工程指示 / 要求簡箋(E.I.)

工程指示編號：EI / 2300 / 20

工程名稱：亞皆老街中電

工程項目：佛沙窗 W6/T2C 百葉樣板 1 隻

名稱	百葉框底	制圖	JASON	2020.07.13	修改	B	C	D
材料	X85839	復核	WHS		日期	2020.08.10	2020.09.26	2020.10.10
顏色	UCT806812XL-3	批准			圖號	PW01-14

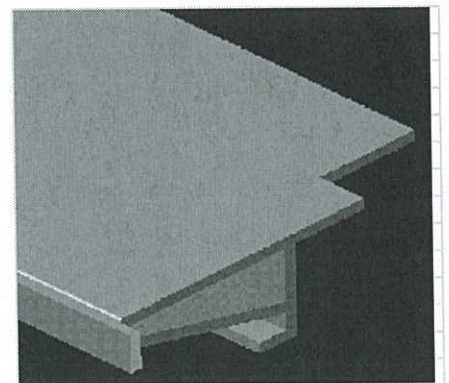
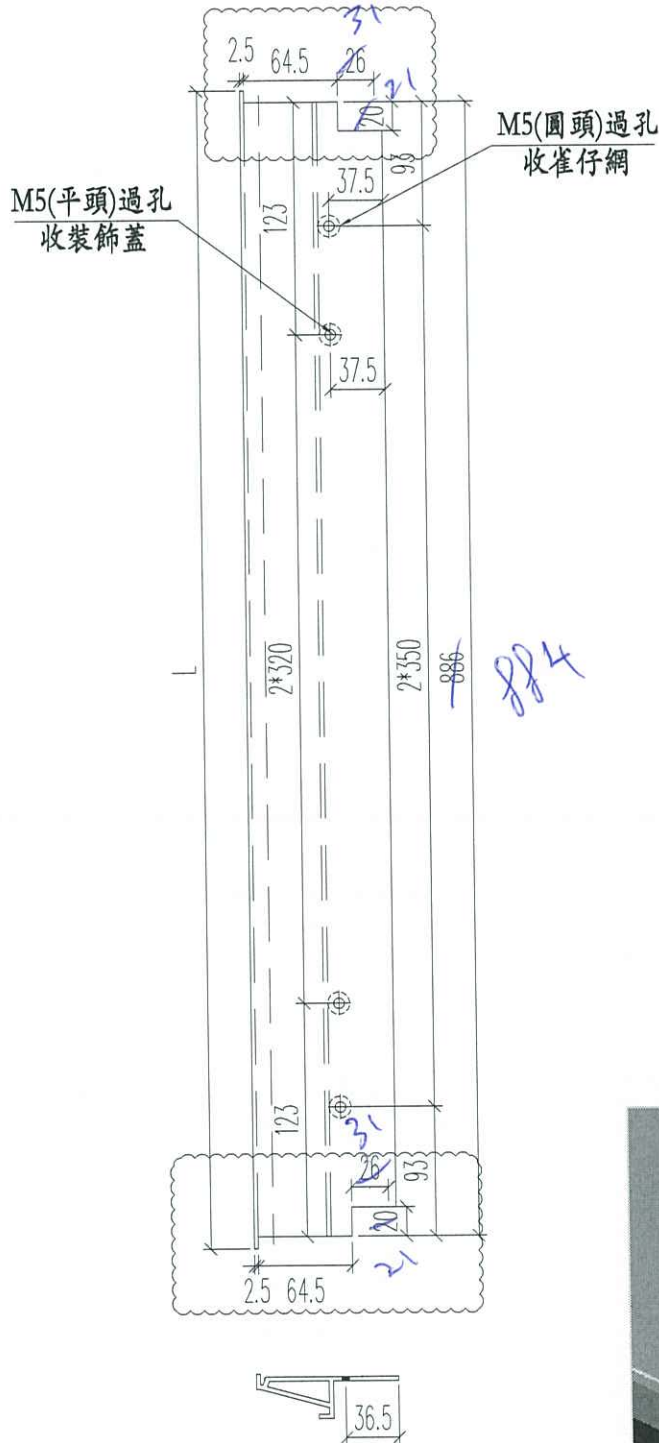
C 版：做樣板時，難以安裝，再作調整。

B 版：PW01-13, 14。

現請按加工圖生產百葉樣板，百葉鋁摺件用 Mill。完成後，請拍照，謝謝
謝謝

名稱	百葉框頂	制圖	JASON	2020.07.13	修改	B	C	D
材料	X85840	復核	WHS		日期	2020.08.10	2020.09.26	2020.10.10
顏色	UCT806812XL-3	批准			圖號	PW01-13

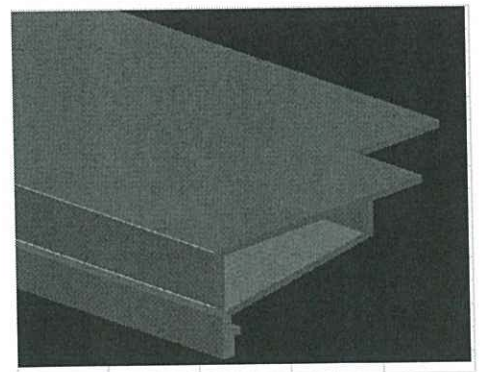
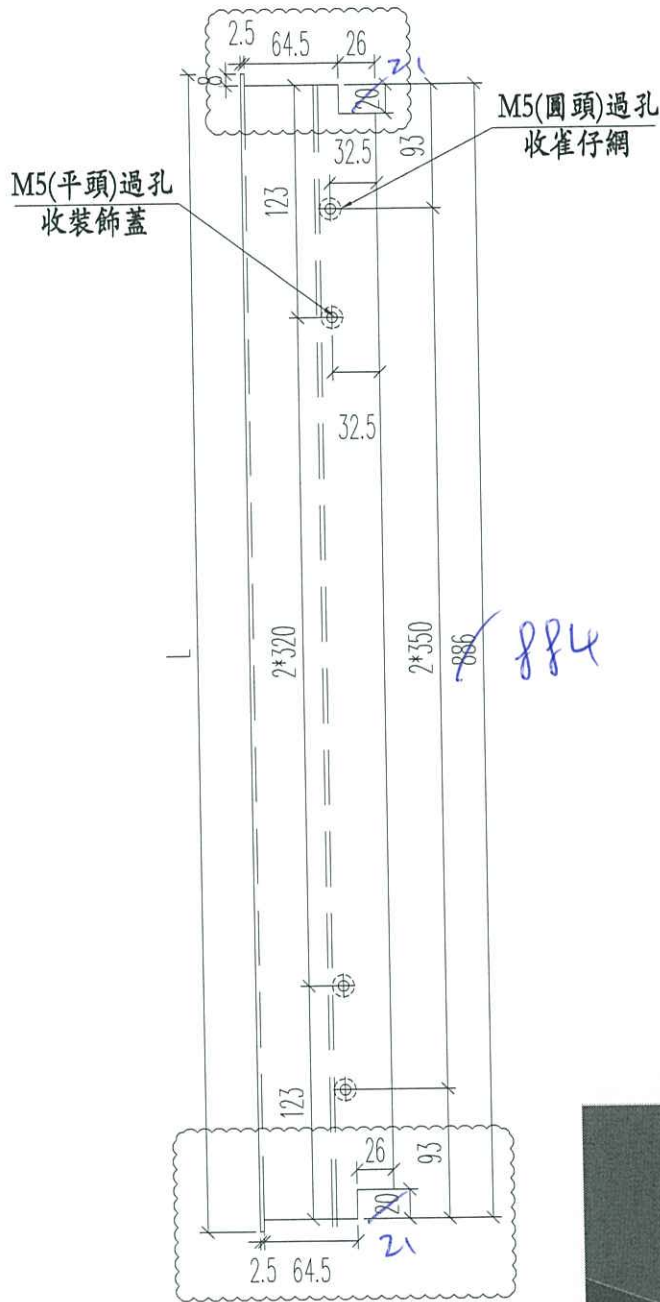
百叶框底避位高度不够，安装不到位；
避位宽度需缩减，厂安装完全靠砸入！
